## Keuringsverslag van een elektrische laagspanning- en zeer lage spanningsinstallatie

**NIET CONFORM**

Straatnaam Ooststatiestraat  
Huisnummer 359  
Busnummer  
Postcode 2550  
Gemeente KONTICH  
Land België

Controlebezoek van een oude huishoudelijke elektrische installatie van een wooneenheid bij verkoop op vraag van de verkoper volgens (KB 08/09/2019) - AREI Boek 1- 8.4.2. en 8.2.1. en 4.2.4.3.

Afbeelding schakel- en verdeelbord:

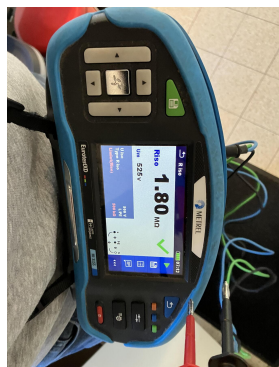
I5.02 De aanduiding van de stroomkringen en/of apparatuur, aansluitklemmen, enz dient aangebracht of vervolledigd te worden. (Boek 1 Onderafdeling 3.1.3.1. en 3.1.3.3.A. en 5.1.6.1)

I5.09 De genaakbare, naakte onder spanning staande delen zijn onvoldoende afgeschermd. (Boek 1 Afdeling 5.1.4. en 4.2.2.3.)

I5.10 Niet gebruikte invoeringen van het verdeelbord zijn niet correct of onvoldoende afgedicht. (Boek 1 Afdeling 5.1.4. en 4.2.2.3.)

I8.14 Elektrische leidingen zijn niet ingevoerd, zodat een continue bescherming verzekerd is. (Boek 1 Onderafdeling 5.2.6.1.)

I8.21 Kabeldoorvoeren uit te voeren met wartels of gelijkwaardig bescherming (Boek 1 Onderafdeling 5.2.6.1.).
